■ 塩浜1丁目護岸構造について

平成21年度	海岸再生委託(護岸予備設計)
事業名	市川市塩浜1丁目海岸再生事業
路線河海名	市川市塩浜1丁目地区
施工箇所	市川市塩浜1丁目
図面種別	標準断面図
図面番号	全 業の内第 号
縮尺	表示 内容表示
課長	千葉県葛南地域整備センター 設計者氏名

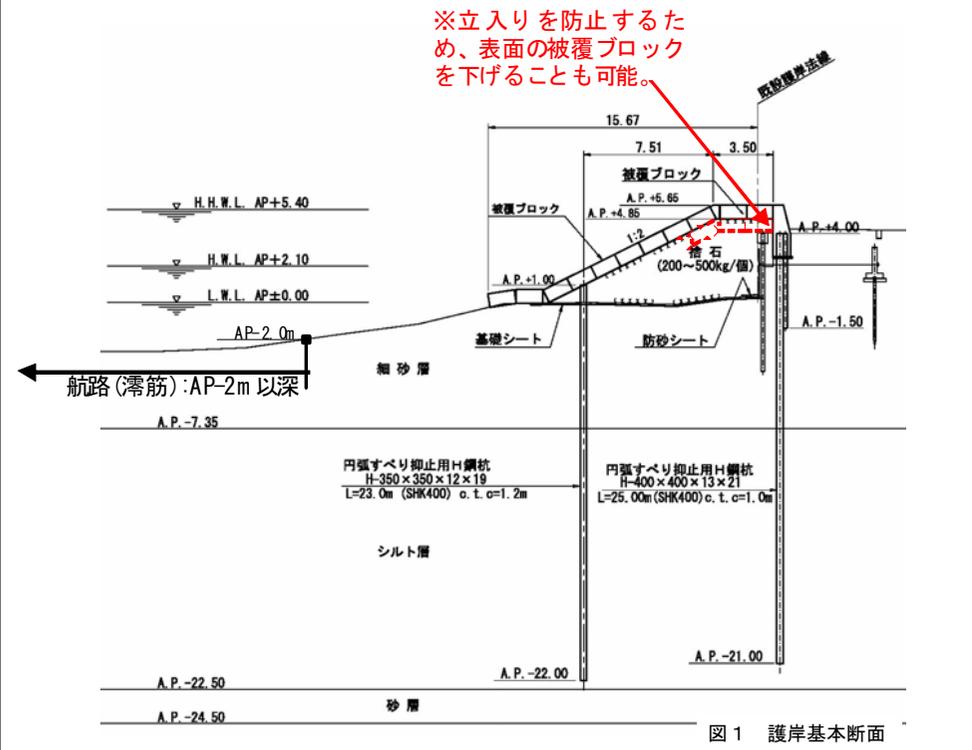
・遠藤委員長（第3案の改良案（トライアン+床堀+置換）について）

前面の航路を航行する船舶への影響、越波を抑制する機能などの観点から、第2案を基本としつつも第3案を検討対象に残してきた。しかしその後の検討の結果、第3案改良案は概算工事費が高価であること、床堀で発生する土砂の処分が困難であることなどから、総合的に勘案して**第2案を採用**することとなった。

第30回委員会（H22.5.28）で、護岸の基本断面は図1に示す第2案（一丁目2割被覆ブロック案）を採用することとなった。

図2 基本断面 (修正方針)

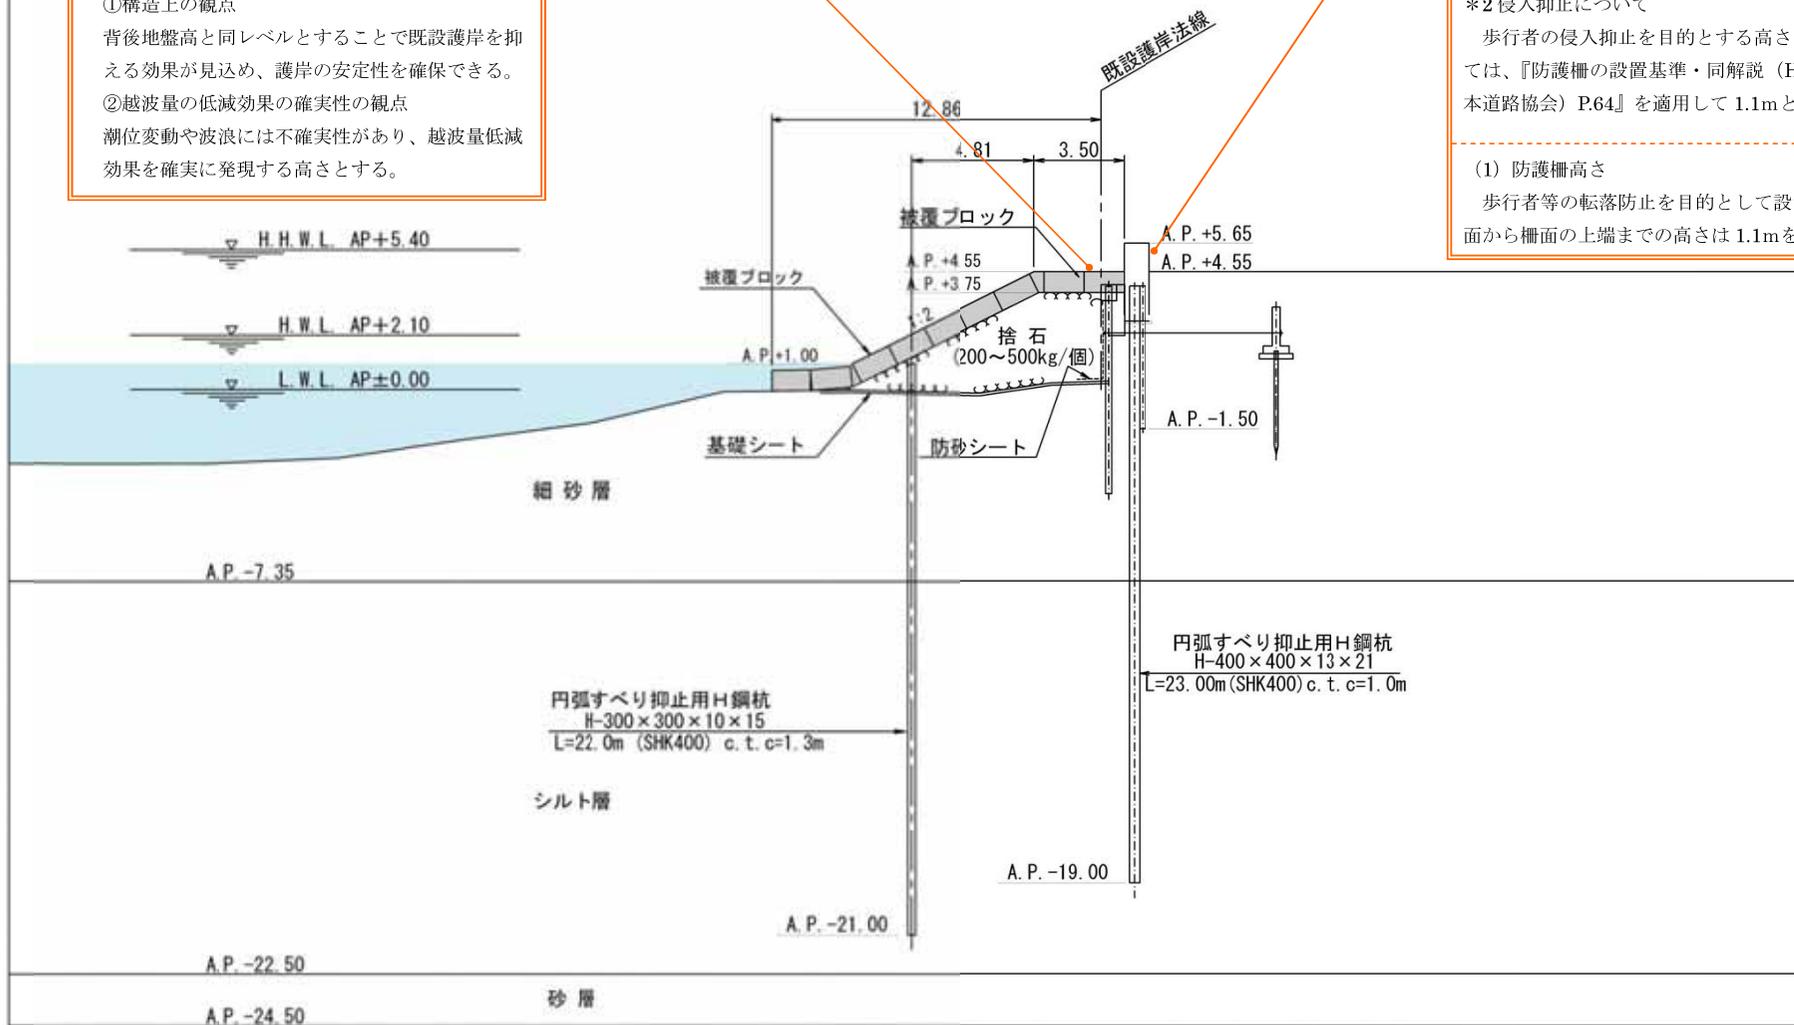
第30回委員会の主なご意見	会議における事務局等の回答	委員会での対応
①護岸の基本断面について ・検討の結果、総合的に勘案して第2案を採用することとなった。 ・護岸構造の検討のほか、波返しの形状に関する検討も必要だ。	今回は基本断面の検討結果を報告した。越水対策の一環として天端構造の検討は今後進めていく。	・越波検証を踏まえて、基本断面の修正結果を報告。 ・パラペットの波返し効果も検証。
②護岸ブロック形状について ・ブロックの種類によって反射率が大きく異なるのであれば、どのブロックが適しているのかも検討してほしい。	—	（今後、安全性、施工性、経済性等の観点から比較選定していくものとする。）
③護岸バリエーションについて ・消波機能が優れている構造があるのであれば漁港付近の区域に設置してほしい。 ・漁港近くの部分だけでも第3案改良案を採用できないか。漁船の入出港が多いので反射波を抑制することが望ましい。 ・現行の直立護岸に比較すれば2案でも十分に反射波が抑制されるので、無理に第3案改良案を採用する必要はないのではないか。 ・1丁目区域の利用促進のためバリエーションの要素として、先端での展望などアトラクティブなポイントをご検討いただきたい。 ・航路側の角をどのように処理するのか、話し合っておいたほうがいい。	バリエーションの協議の中で検討していきたい。	（今後、親水面での要請等に対応した検討を行っていくものとする。）
④越波の再現検討について ・越波について検討を行う際には、10年ほど前に浸水したときの状況を再現して検討してほしい。 ・その場合、近年海底地形が浅くなってきているような印象を持っているので、10年前の（浅くなる前の）海底地形を用いて波浪を再現して検討してほしい。	基本的な断面の検討を踏まえ、今後、越波について現況との比較等の検討を進めていきたい。	・浸水被害をもたらした台風を想定外力にして、護岸性能比較検証を実施。 ・浸水被害以前からの地形変化状況を調査。
⑤親水性機能について ・2割勾配の構造にどのように親水性を持たせるのか検討願いたい。	今後の検討対象としたい。	（今後、バリエーションの検討と併せて実施するものとする。）

パラペット前面の被覆ブロック天端高¹を切り下げることによって、想定外力による越波量を抑制する。切り下げ高は下記の観点から1.1mとした。

陸側からの比高差を1.1mとすることで、侵入抑止²機能を持たせた。

歩行者の侵入抑止を目的とする高さの設定については、『防護柵の設置基準・同解説 (H16.3, (社)日本道路協会) P.64』を適用して1.1mとした。

図11 護岸基本断面 (修正断面)

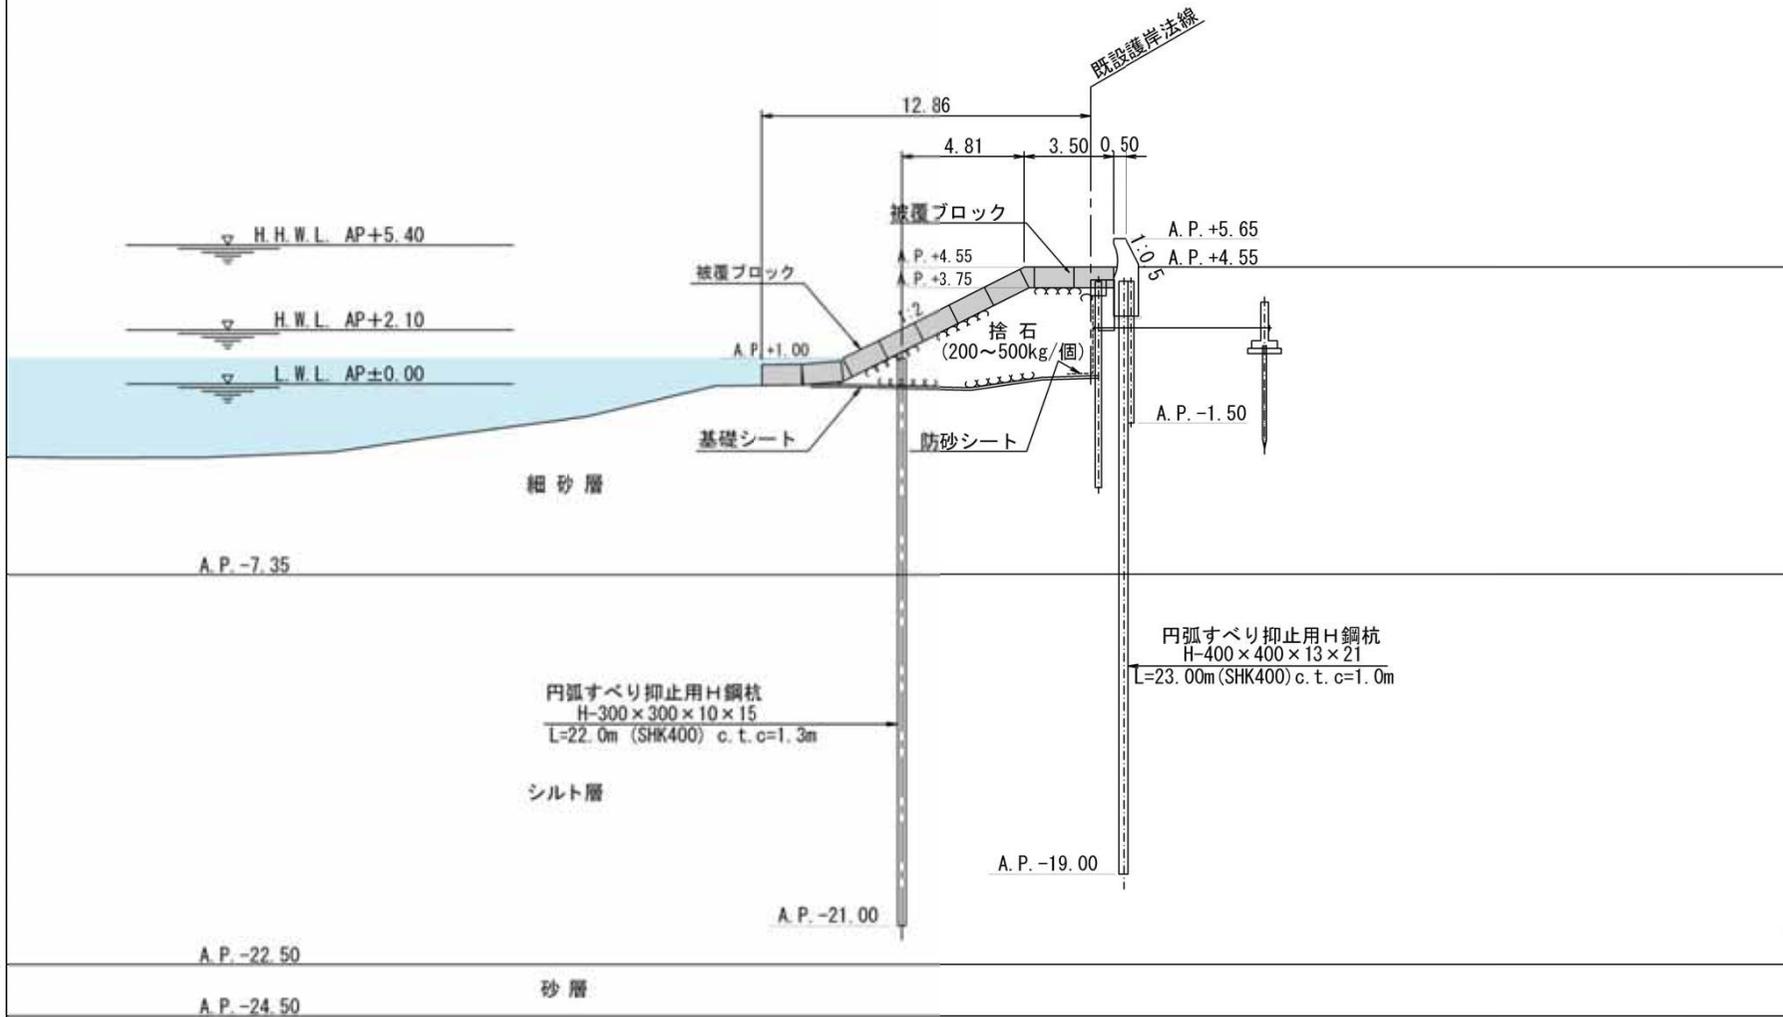
- ・越波抑制で最大の効果があるケースを修正断面とするものとする。

護岸性能比較検証ケース4 (基本断面+被覆ブロック天端切下げ+波返し工)
